改善箇所説明図

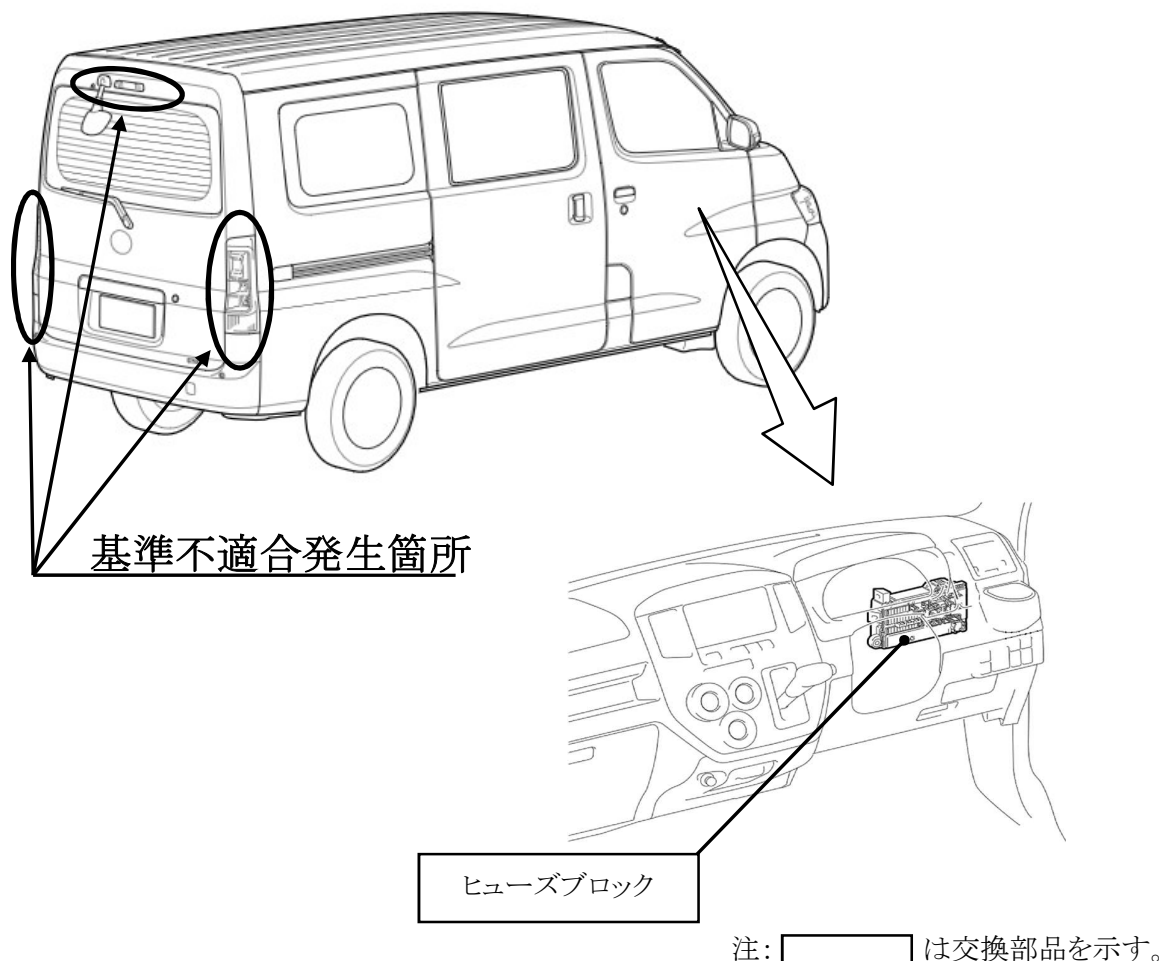
寒冷地仕様車のヒューズブロック内にあるボデー統合制御コンピュータにおいて、制動灯を制御する回路の設計が不適切なため、ワイパー作動時のノイズによってヒューズブロックに過電流が流れて内部素子が破損するものがある。そのため、そのままの状態で使用を続けると、最悪の場合、制動灯が点灯しなくなるおそれがある。

全車両、ヒューズブロックの部品番号を確認し、該当するものはボデー統合制御コンピュータを対策品に変更したヒューズブロックと交換する。
